MAGISTRÁT HLAVNÍHO MĚSTA PRAHY

Připomínkování Metropolitního plánu hl. m. Prahy

Druh subjektu		Orgán veřejné moci			
Jméno		Příjmení			
Titul před		Titul za		Datum narození	
Jméno/Název subjektu		Městská část Praha 8			
Jméno jednatele		Radomír Nepil			
IČ	63797	ID datové schránky	g5ybpd2		
Ulice	Zenklova	Č. popisné/ č. evidenční	1/35		
PSČ	18000	Obec	Praha 8		
Telefon		Email	radomir.nepil@praha8.cz

XII/38/b (451)

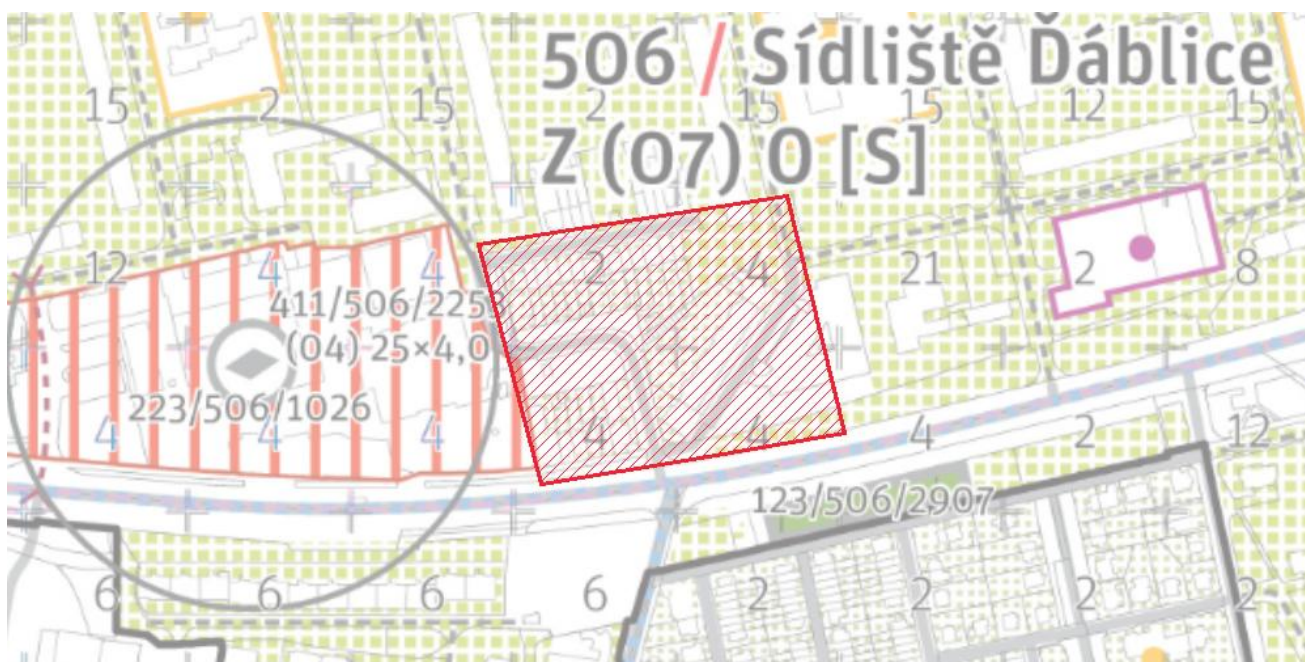
D05 - Požadujeme garantovat charakter zahradního města s rodinnými řadovými domy o dvou až třech podlažích v soukromých zahradách. Sub-lokalitu tvoří jednotlivé urbánní bloky. Obvod bloku plní hlavní funkci a vnitřní část sestavy bloků poskytuje prostor soukromým zahradám. Uliční čára lícuje typicky s vizuálně propustnými ploty zajišťující vstupy a vjezdy do objektů. Stavební čáru najdeme odsazenou od uliční čáry, meziprostor vyplňují předzahrádky. Zrnitost zástavby je jemná. Fyzickou podobu sub-lokality určí územní studie.

Text vyjádření: Níže je uveden původní text vyjádření uplatněný v rámci veřejného projednání Metropolitního plánu v roce 2022. Připomínající souhlasí s návrhem řešení této vyznačené části Metropolitního plánu předkládaného pořizovatelem v rámci opakovaného veřejného projednání, a proto již na původním požadavku (viz níže) netrvá a považuje jej za překonaný.

XII/38/c (452)

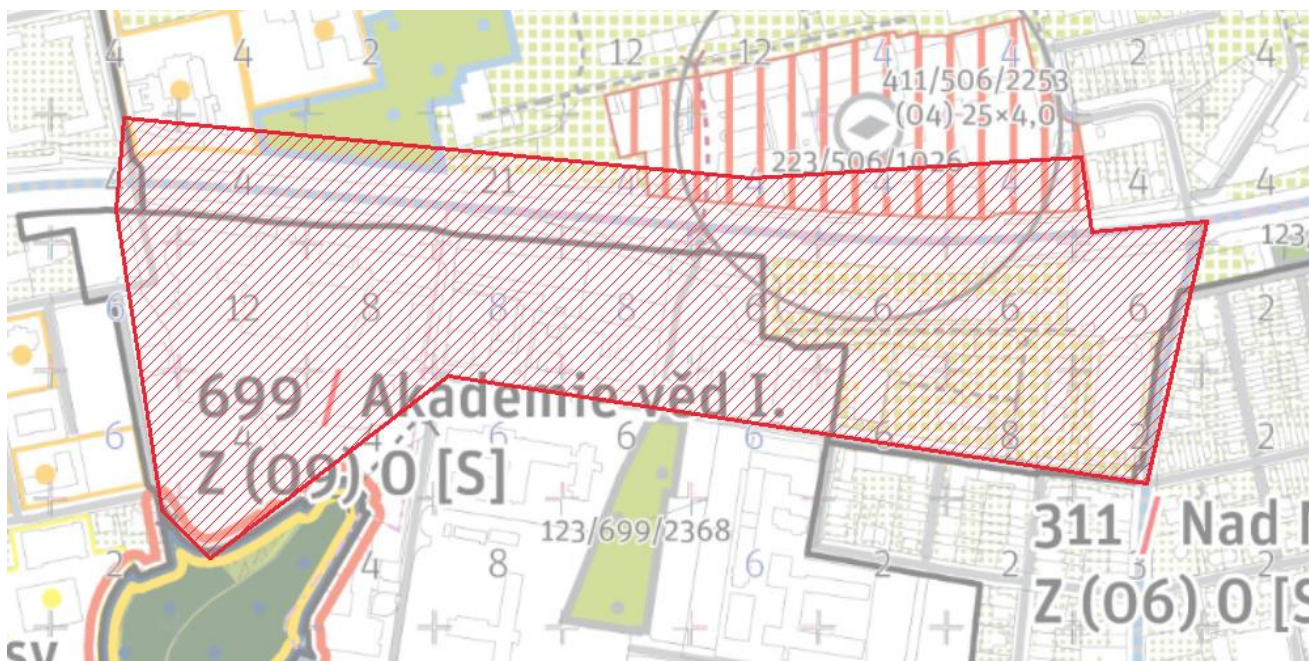
D04 - Požadujeme garantovat charakter komponované sídlištní zástavby bodových a deskových domů a administrativních objektů v poloveřejné zeleni. Sub-lokalita je převážně tvořena soliterními objekty v přímém kontaktu s veřejným prostranstvím.

Fyzickou podobu určí územní studie.

Text vyjádření: Níže je uveden původní text vyjádření uplatněný v rámci veřejného projednání Metropolitního plánu v roce 2022. Připomínající souhlasí s návrhem řešení této vyznačené části Metropolitního plánu předkládaného pořizovatelem v rámci opakovaného veřejného projednání, a proto již na původním požadavku (viz níže) netrvá a považuje jej za překonaný.

XII/38/d (453)

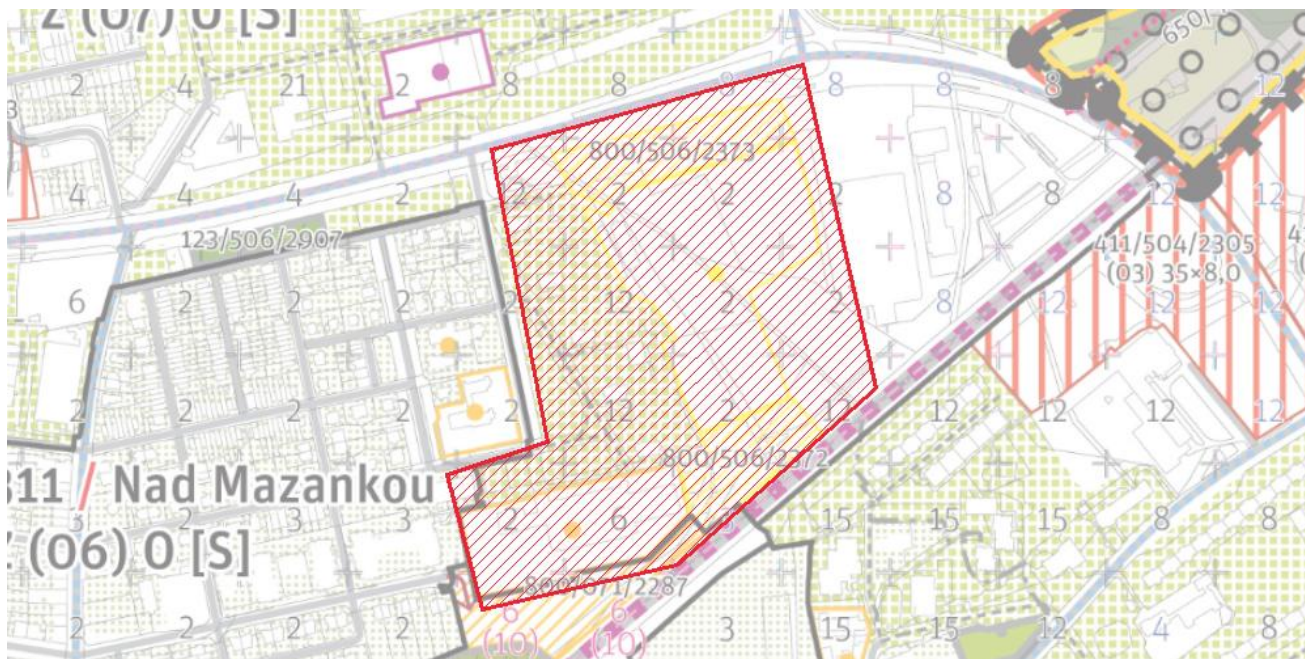
D08 - Požadujeme garantovat charakter komponované sídlištní zástavby bodových domů o dvanácti podlažích uspořádaných v poloveřejné zeleni s nízkými areály občanského vybavení. Sub-lokalita je převážně tvořena solitérními objekty v přímém kontaktu s veřejným prostorem. Stavební čára je volná a ustupuje za uliční čáru definovanou vzrostlou zelení. Prostor mezi nimi je využitý pro poloveřejnou zeleň. Parter obytných domů ve zvýšeném přízemí je místy využíván pro komerční účely. Zrnitost zástavby je polohrubá. Tuto připomínku považuje městská část za zásadní.

Text vyjádření: Níže je uveden původní text vyjádření uplatněný v rámci veřejného projednání Metropolitního plánu v roce 2022. Připomínající souhlasí s návrhem řešení této vyznačené části Metropolitního plánu předkládaného pořizovatelem v rámci opakovaného veřejného projednání, a proto již na původním požadavku (viz níže) netrvá a považuje jej za překonaný.

XII/38/f (455)

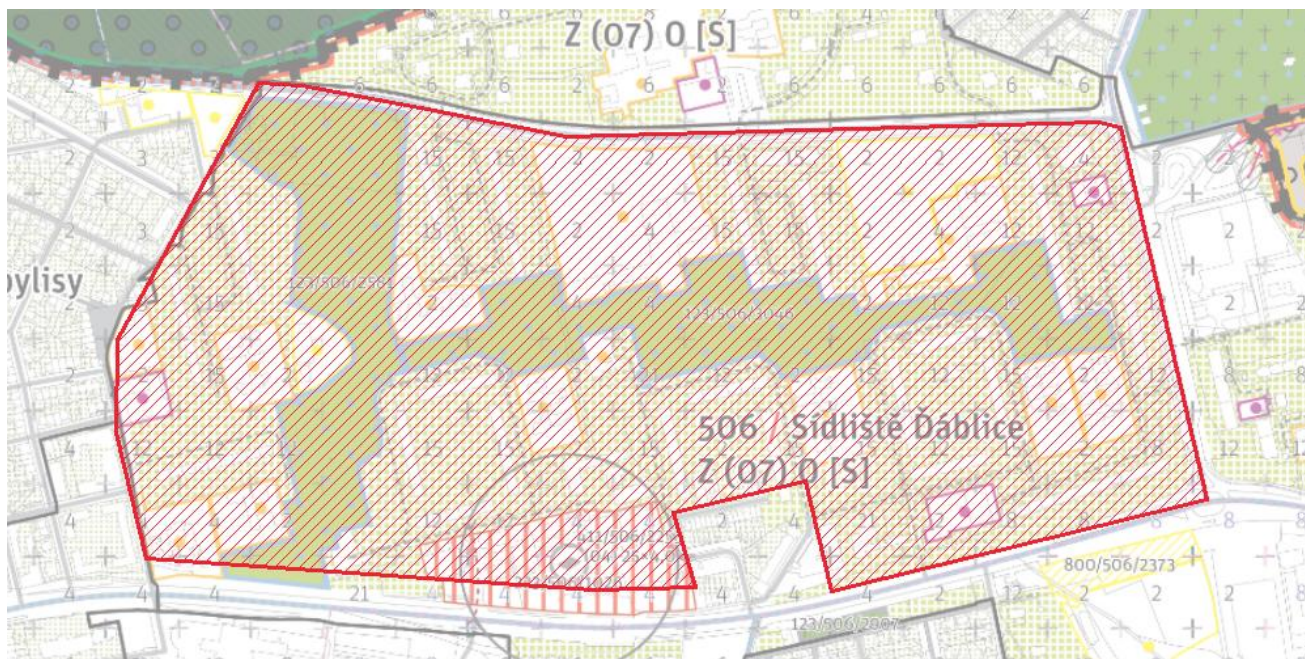
D10 - Požadujeme garantovat moderní předměstí + okrajově vnitřní město.

Text vyjádření: Níže je uveden původní text vyjádření uplatněný v rámci veřejného projednání Metropolitního plánu v roce 2022. Připomínkující souhlasí s návrhem řešení této vyznačené části Metropolitního plánu předkládaného pořizovatelem v rámci opakovaného veřejného projednání, a proto již na původním požadavku (viz níže) netrvá a považuje jej za překonaný.

XII/38/g (456)

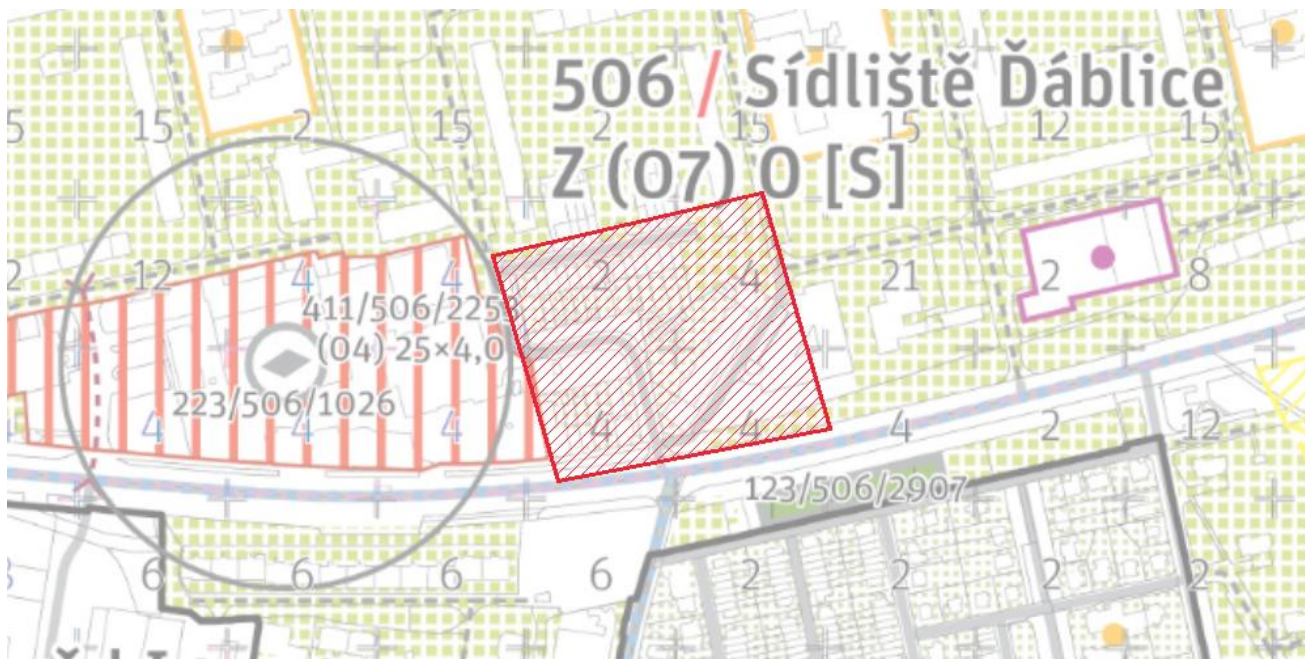
D05 - Požadujeme garantovat moderní předměstí + vnitřní město.
Tuto připomínku považuje městská část za zásadní.

Text vyjádření: Níže je uveden původní text vyjádření uplatněný v rámci veřejného projednání Metropolitního plánu v roce 2022. Připomínkující souhlasí s návrhem řešení této vyznačené části Metropolitního plánu předkládaného pořizovatelem v rámci opakovaného veřejného projednání, a proto již na původním požadavku (viz níže) netrvá a považuje jej za překonaný.

XII/38/h (457)

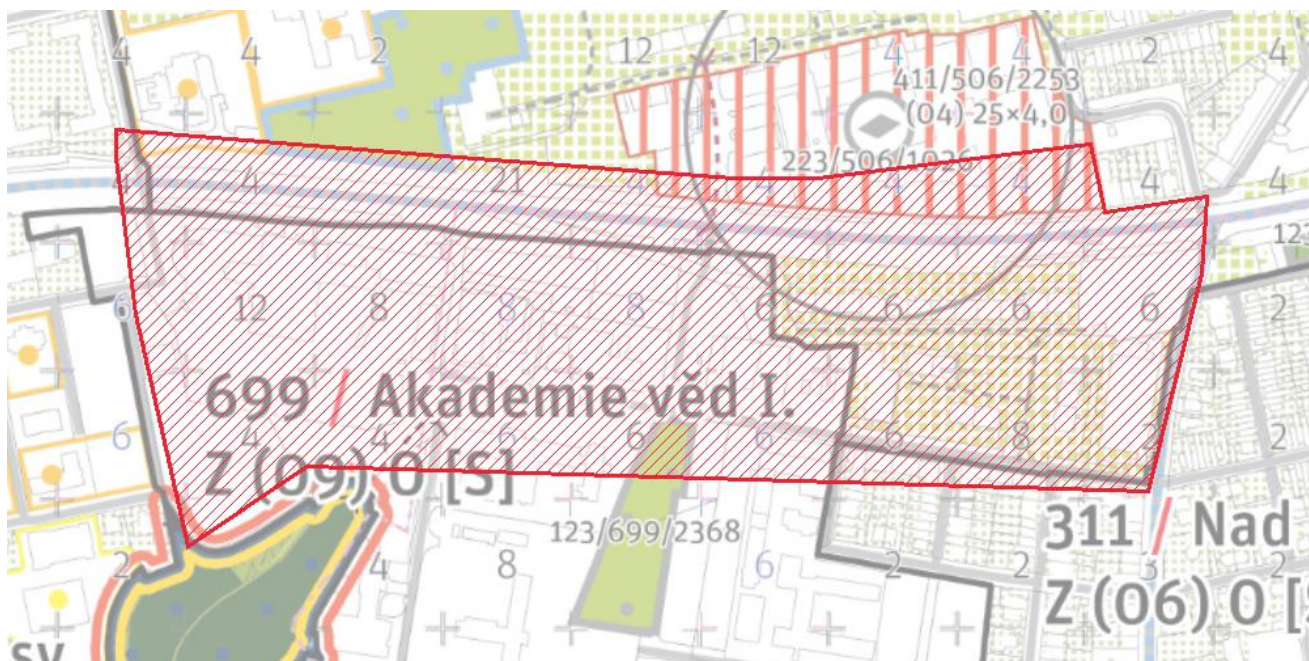
D04 - Požadujeme garantovat jádrové město + moderní město + vnitřní město + specifické areály.

Text vyjádření:	Níže je uveden původní text vyjádření uplatněný v rámci veřejného projednání Metropolitního plánu v roce 2022. Připomínající souhlasí s návrhem řešení této vyznačené části Metropolitního plánu předkládaného pořizovatelem v rámci opakovaného veřejného projednání, a proto již na původním požadavku (viz níže) netrvá a považuje jej za překonaný.
-----------------	---

XII/38/i (458)

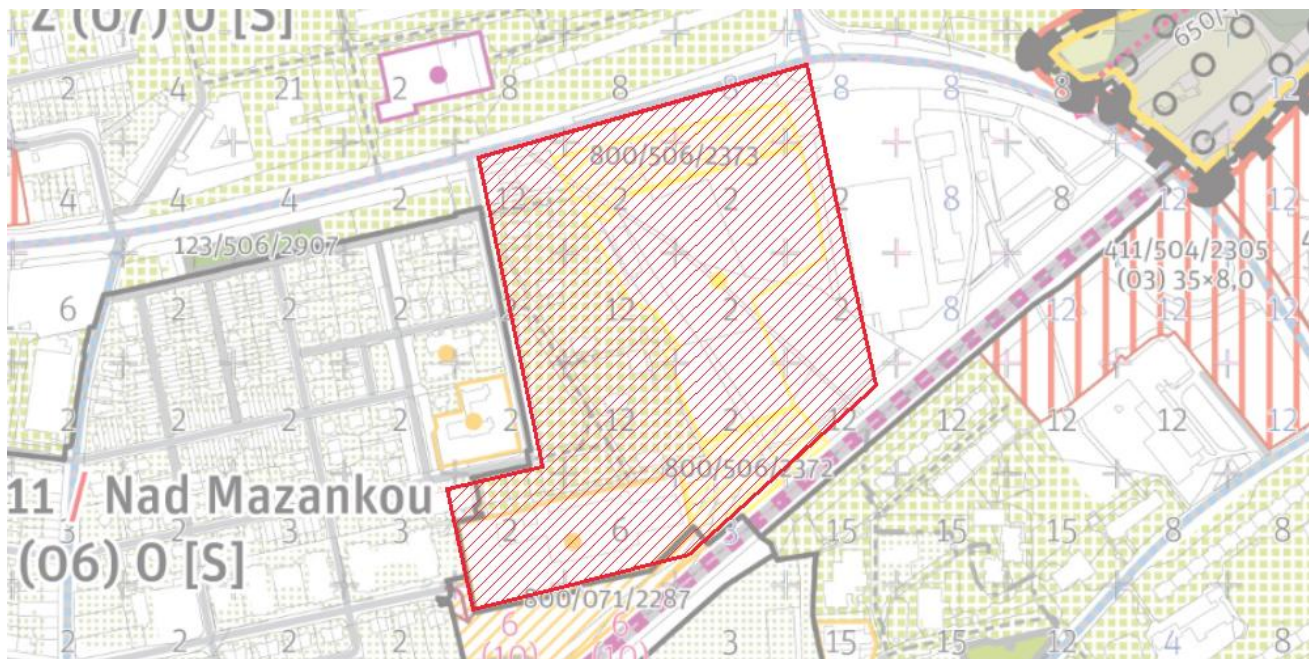
D08 - Požadujeme garantovat moderní předměstí + rodinné předměstí + vnitřní město.

Text vyjádření: Níže je uveden původní text vyjádření uplatněný v rámci veřejného projednání Metropolitního plánu v roce 2022. Připomínající souhlasí s návrhem řešení této vyznačené části Metropolitního plánu předkládaného pořizovatelem v rámci opakovaného veřejného projednání, a proto již na původním požadavku (viz níže) netrvá a považuje jej za překonaný.

XII/38/j (459)

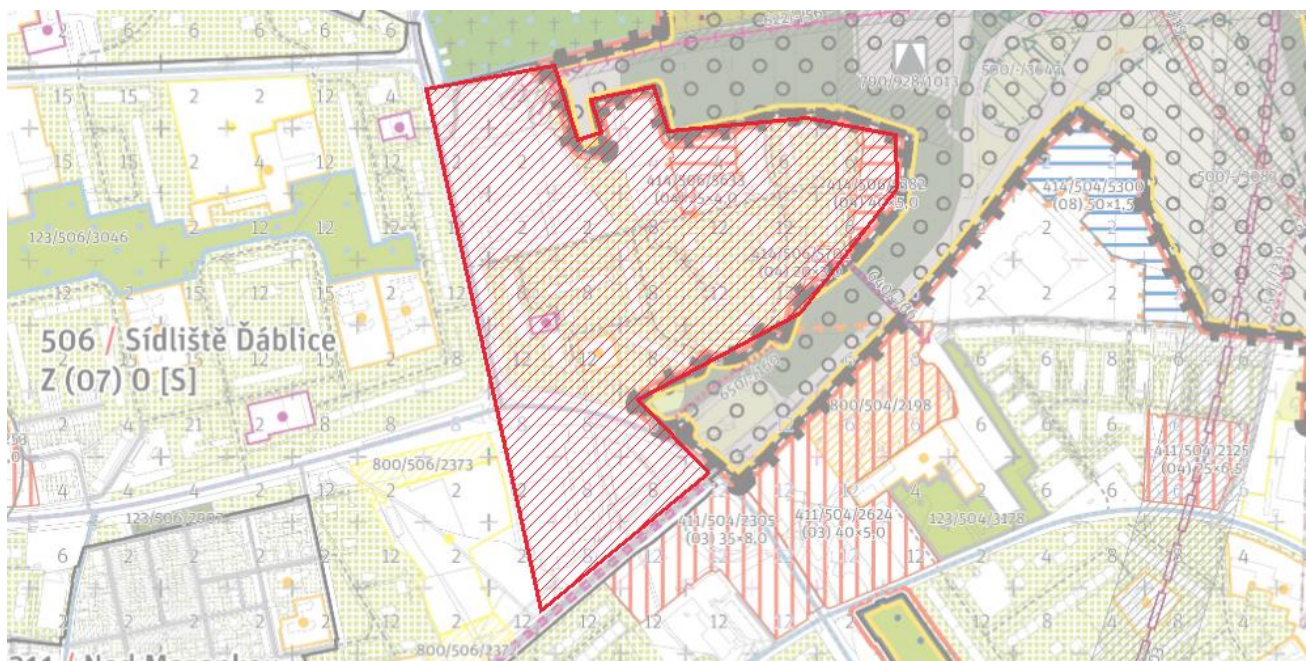
D09 - Požadujeme garantovat moderní předměstí + specifické areály + vnitřní město.

Text vyjádření: Níže je uveden původní text vyjádření uplatněný v rámci veřejného projednání Metropolitního plánu v roce 2022. Připomínkující souhlasí s návrhem řešení této vyznačené části Metropolitního plánu předkládaného pořizovatelem v rámci opakovaného veřejného projednání, a proto již na původním požadavku (viz níže) netrvá a považuje jej za překonaný.

Požadujeme doplnit do výkresů nového územního plánu hl. m. Prahy XII/38/k (460)

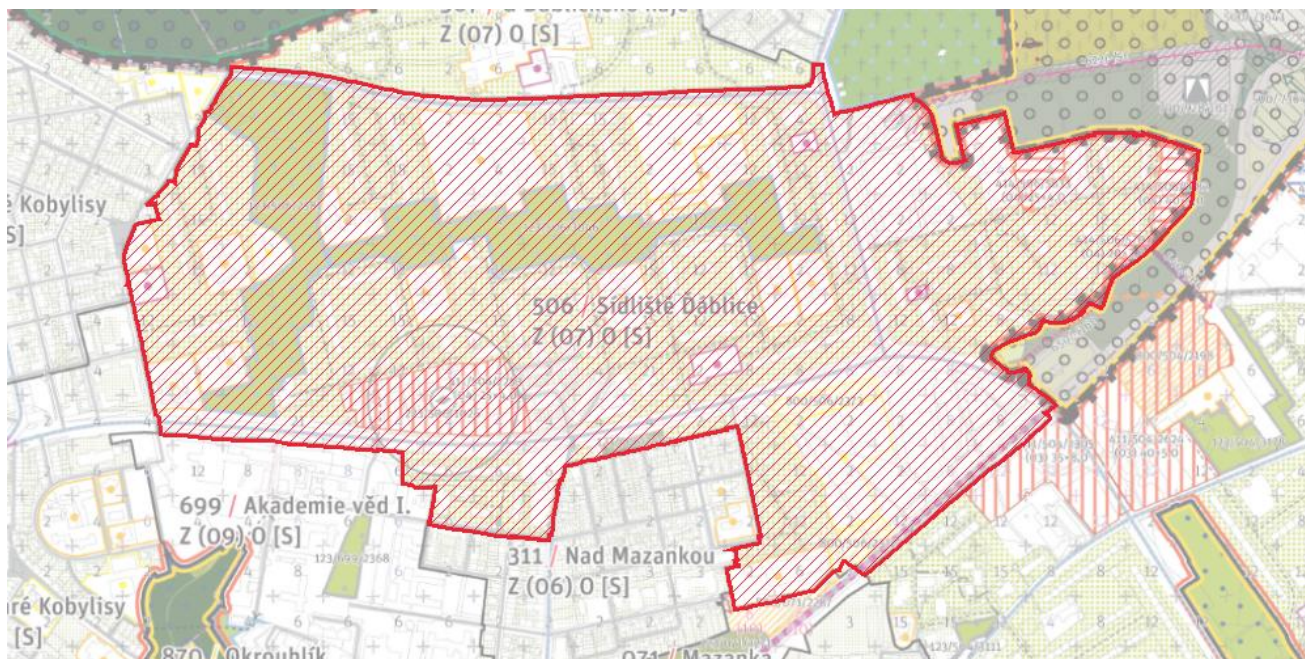
Pěší propojení, propojení do krajiny, cyklistické propojení - návrh, MŠ, koncepční rekreační propojení.

Text vyjádření: Níže je uveden původní text vyjádření uplatněný v rámci veřejného projednání Metropolitního plánu v roce 2022. Připomínající souhlasí s návrhem řešení této vyznačené části Metropolitního plánu předkládaného pořizovatelem v rámci opakovaného veřejného projednání, a proto již na původním požadavku (viz níže) netrvá a považuje jej za překonaný.
